**COMMISSION DE SUIVI DE SITE
DE L'INSTALLATION DE STOCKAGE DE DÉCHETS
NON DANGEREUX SISE A PAVIE**

RÉUNION du 27 juin 2022 À 14 H 30

COMPTE-RENDU

Extrait de la carte géologique (BRGM) au 1:50000 feuille AUCH

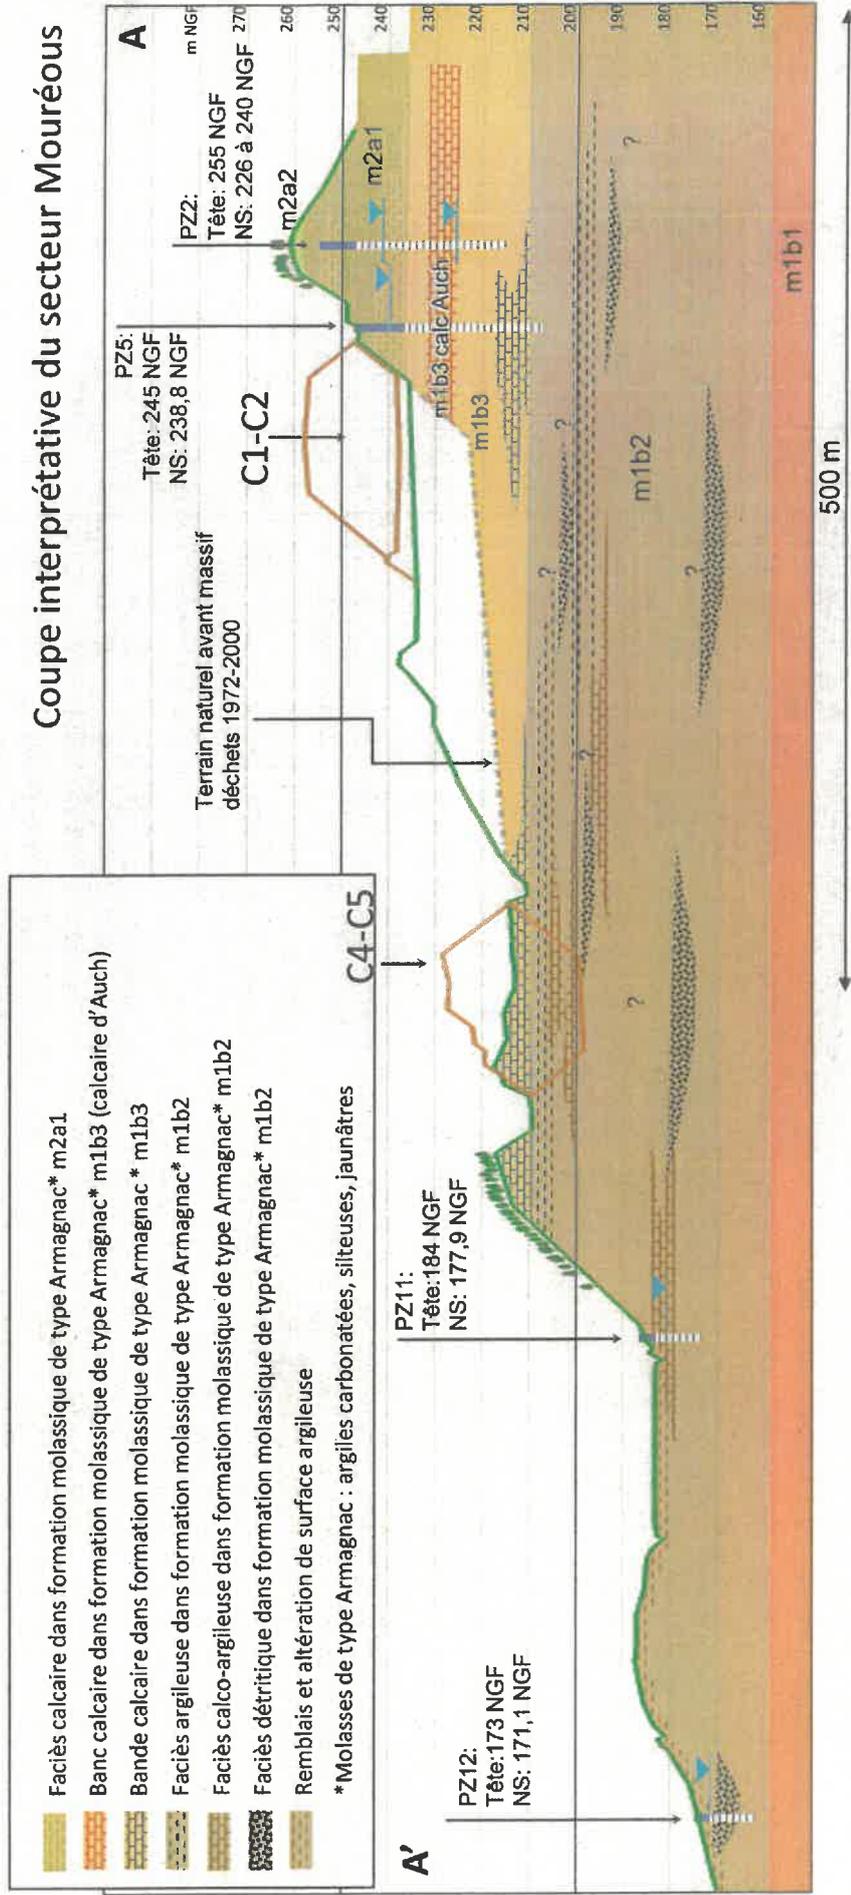
M. ROZES revient sur la question de la représentativité des piézomètres. Il a constaté sur les coupes géologiques que les piézomètres sont équipés dans les argiles et dans les marnes mais pas dans les calcaires. Ils ne sont donc pas représentatifs. Il ajoute également qu'il faut les cimenter en tête pour éviter l'infiltration d'eau et ne pas perturber la mesure.

M. ROZES affirme qu'une nappe est dans les calcaires. S'il n'y a pas de calcaire, il n'y a pas de nappe. Actuellement les piézomètres suivis sont dans les argiles.

M. ANDREU précise qu'ils ne disposent pas des coupes techniques des piézomètres construits avant 2012. « On peut travailler sur les différents sondages réalisés dans le cadre de la demande d'autorisation et sur la carte géologique du BRGM, en faisant un profil topographique avec les différents niveaux bourgadiliens (marneux) et qui confirme cette stratigraphie. Les PZ 11, PZ 12 et PZ 3 sont dans les niveaux N1B2, faciès calco-argileuse dans formation molassique de type Armagnac.

Par topographie les formations calcaires sont dans la partie haute du site où il y a le PZ5 et le PZ 2. Le PZ1 est dans la partie amont du site. S'il y avait une circulation d'eau dans ces niveaux calcaires, par topographie, il pourrait y avoir des résurgences (rupture de la pente topographique), et PZ 3 et PZ 11 qui sont dans l'axe du vallon le verraient. C'est pourquoi selon l'expertise hydrogéologique du réseau des piézomètres, PZ 3 et PZ 11 constituent le premier niveau de surveillance en aval et PZ 12 permet de vérifier s'il y a un problème au niveau de la zone technique.

M. ANDREU avance que le PZ 5 est dans le calcaire (deux niveaux avec dominance calcaire).
